## Zápis z pracovného stretnutia

Projekt: MET Ružinovská radiála  
Dátum: dňa 18.5.2021 o 9:00 hod. – online stretnutie  
Prítomní: za Zhotoviteľa:  
*Dopravoprojekt (DPP):* Nikola Grančič, Milan Holeš, Igor Karchutňák, Rastislav Hajach  
*Elektroline (ELL):* Kateřina Švehlová  
za Objednávateľa:  
*Hlavné mesto SR Bratislava (HMBA):* Angelika Agócssová, Gabriella Balkó, Marko Barvirčák, Juraj Nyulassy, Jakub Tomšík  
*Dopravný podnik Bratislava (DPB):* Michal Dekánek, Karol Kollár, Ivan Minarovič, Róbert Špaček  
*Metropolitný inštitút Bratislava (MIB):* Michal Marcinov, Kristína Olesová

Predmet stretnutia: **Príprava dokumentácie DSP**

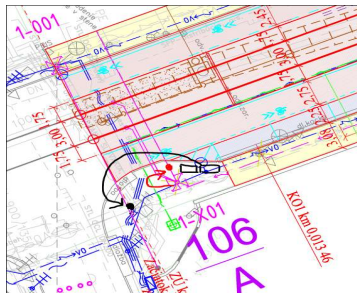
- HMBA informuje projektanta, že nevlastní zoznam existujúcich billboardov, reklamných tabúl a iných pútačov
- **Projektant spracuje pasport reklamných zariadení** pozdĺž radiály, ktoré sú dotknuté stavbou (doplnených fotodokumentáciou)
- Vyhodnotenie vrátenia reklamných tabúl/billboardov budú na základe **Manuálu osadenia reklamných tabúl** (nie všetky reklamy budú spätne osadené).
- Počas modernizácie budú všetky odstránené, vybrané reklamy sa osadia späť na súčasné miesto na polohovo vyhovujúce základy, kde je prípojka NN (nové polohy prípojok nebudú riešené v projekte)
- šikmo osadené a polohovo vyhovujúce tabule nie je možné pootočiť, musel by byť vybudovaný nový základ pred opakovaným osadením tabule, čo nie je náplňou zadania

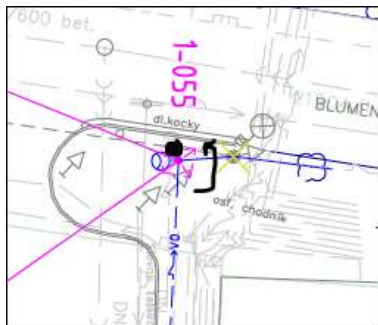
- MIB informuje, že navrhnuté stromy budú tvarované, korunu budú mať vo výške 5,5 m
  - Podobný problém s prevesom medzi stožiarmi 1-X06 a 1-066
  - Stožiar 1-046 zostane na navrhnutom mieste z dôvodu zachovania rozhládových pomerov pre vodičov a aj chodcov (združený stožiar TV + VO + osvetlenie PPP)

- Za PPP pred trianglom sa upraví polohy stromov vzhľadom na vjazd do podzemnej garáže vľavo a rozhládové pomery vpravo, tzn. „párová sústava“ stromov nebude dodržaná

- HMBA žiada o posun stožiaru 1-055 bližšie ku obrubníku, do línie existujúcich stožiarov, požiadavka ešte nebola zapracovaná
